**Forum mondial de l'harmonisation  
des Règlements concernant les véhicules**

**Règlement n° 29 (Dispositifs améliorés de retenue pour enfants)****Proposition de complément 4 à la série 01 d'amendements  
au Règlement n° 129 (Dispositifs améliorés de retenue  
pour enfants)****Communication de l'expert de la France\***

Le texte reproduit ci-après, établi par l'expert de la France au nom du Groupe des services techniques du Règlement n° 129, vise à rendre plus précis le protocole d'essai concernant la force nécessaire pour ouvrir les attaches ISOFIX. Les modifications qu'il est proposé d'apporter au texte actuel du Règlement ONU n° 129 sont signalées en caractères gras pour les ajouts ou biffés pour les suppressions.

« Figure 3

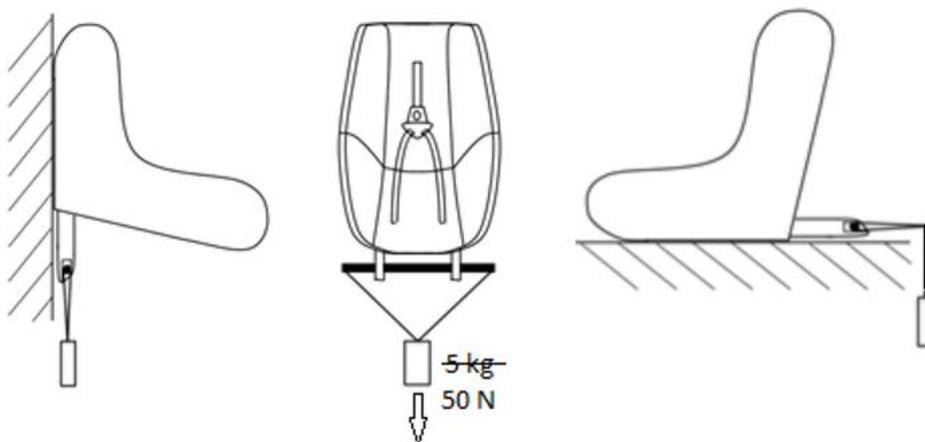
« 7.2.8 S'il comporte un bouton d'ouverture, le siège complet, ou l'élément équipé d'attaches ISOFIX (embase ISOFIX, par exemple), est fixé rigidement sur un banc d'essai de telle manière que les attaches ISOFIX soient alignées ~~verticalement~~ comme le montre la figure 3. Un barreau de 6 mm de diamètre et de 350 mm de longueur doit être fixé aux attaches ISOFIX. Une ~~masse force~~ **masse force** de ~~5 kg~~  **$50 \pm 1 \text{ N}$**  doit être ~~attachée~~ **appliquée** aux extrémités du barreau. ».

Figure 3, modifier comme suit :

Les deux options sont admises du moment qu'une force de 50 N est appliquée.
